工程指示 / 要求簡箋(E.I.)

工程指示編號：EI / 3198 / 21

工程名稱：亞皆老街中電

工程項目：露台鋁板 C 單位 廠用鋁料 大貨 (T1-T3) (2-23/F)

名稱	三角裝飾條	制圖	LHR	2021.03.8	修改	A	
材料	X85924	復核	-	-	日期	2021.04.22	
顏色	UCT806812XL-3	批准			圖號	J852-ACA-AF-C51

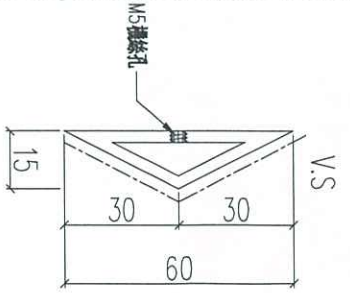
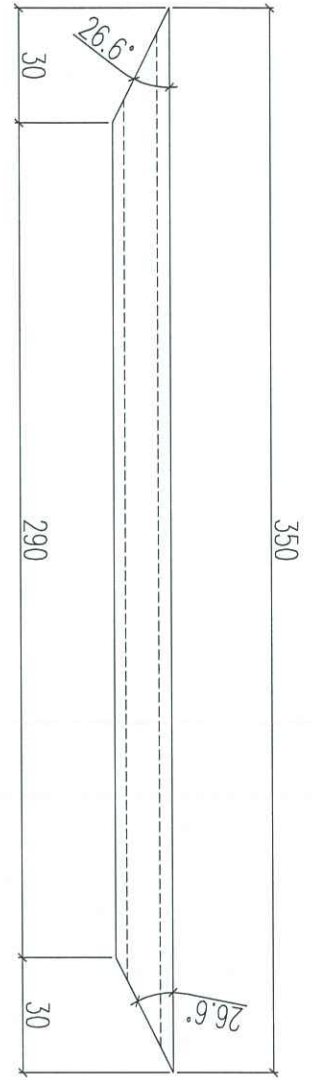
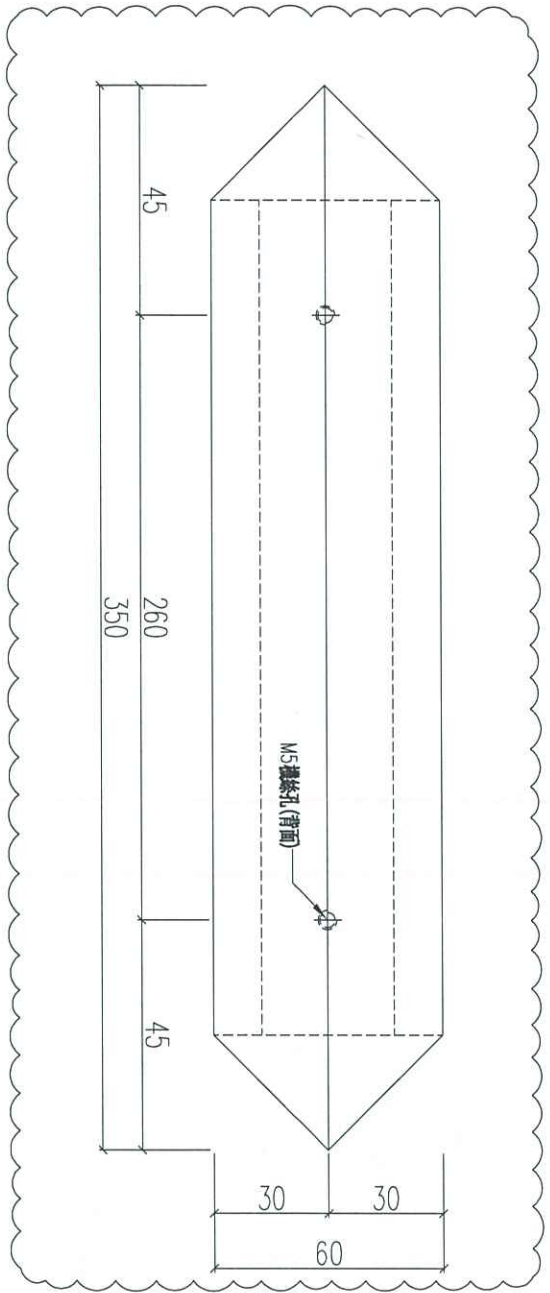
D 版：裝飾條已削角及修改孔位

C 版：按生產要求，40x40x3 鋁角 (AA-C52/ C53) 改用鋁板摺。

B 版：已修改加工圖 AA-C52/53

A 版：所有長孔要改為梗孔。顧問只接受梗孔

請按加工圖生產 T1-T3: 2-23/F C 單位露台鋁料。 T3 優先出貨, 10 層一批生產
